Vår dato: 31.05.2023

Vår ref.: 200703928-113 Oppgis ved henvendelse

NVEs innstilling – Søknad om planendring og forlenget byggefrist for Gravdalen kraftverk, Lærdal kommune

Figur 1. Oppdatert oversiktsplan for planendringssøknaden (fra planendringssøknad s. 6).

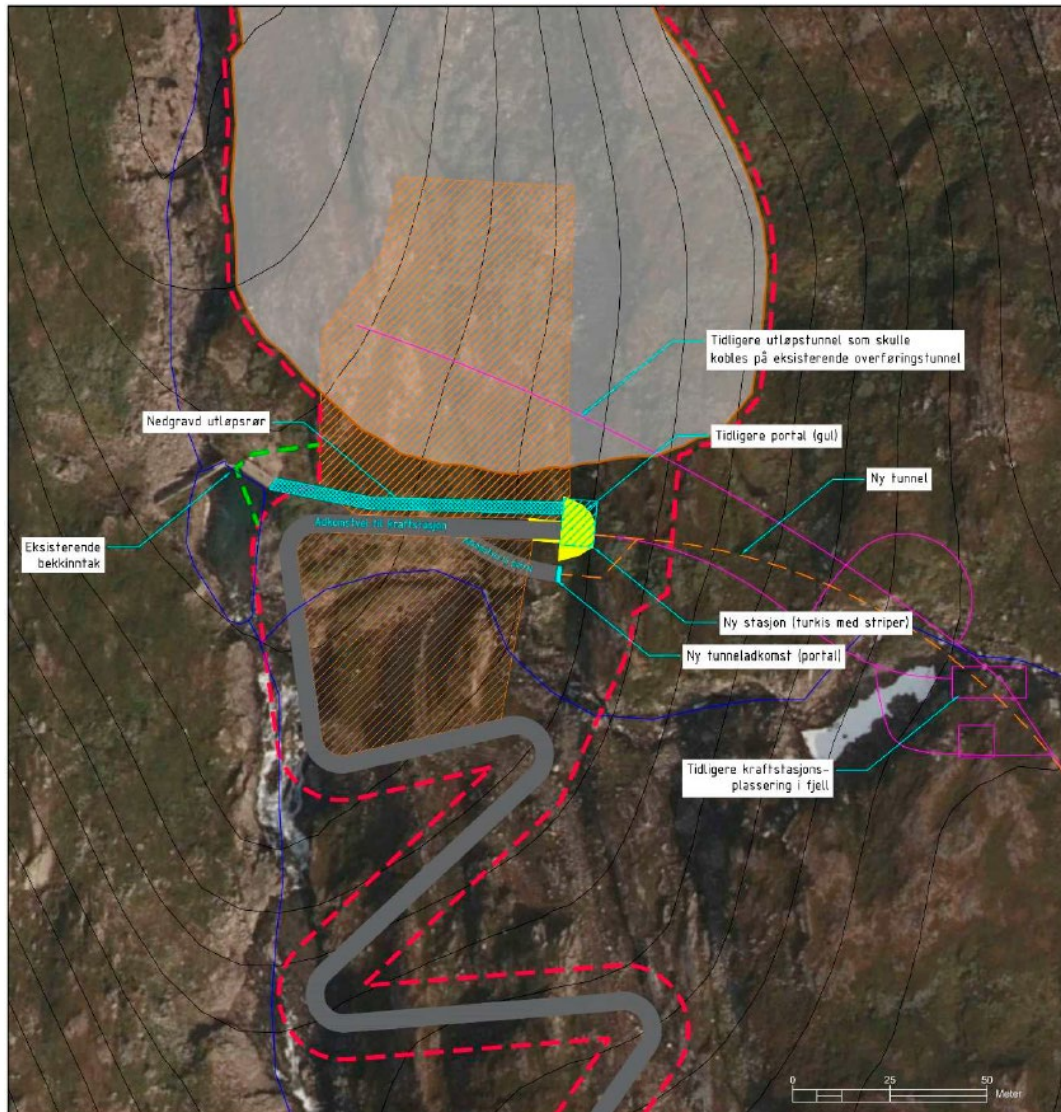
I konsesjonsgitt alternativ var kraftstasjonen plassert i fjell med portalbygg. Det søkes nå om å flytte kraftstasjonen delvis ut i dagen, til portalbygget som ble godkjent i opprinnelig

konsesjon. Kraftstasjonen er planlagt i forskjæring i et skrånende terreng, med adkomstbygg (figur 1). Stasjonen blir noe mindre enn det tidligere portalbygget, og det meste av stasjonen blir skjult av omliggende fjell. Bygget skal tilpasses tilstøtende terreng med tilbakefylling over taket (figur 2). Støysisolasjon for både elektrisk utstyr og turbin kan gjøres med enkle grep.

Avløp blir som nedgravd rør fra kraftstasjon inn i eksisterende bekkeinntak. I konsesjonsgitt prosjekt var avløpet planlagt som en utløpstunnel.
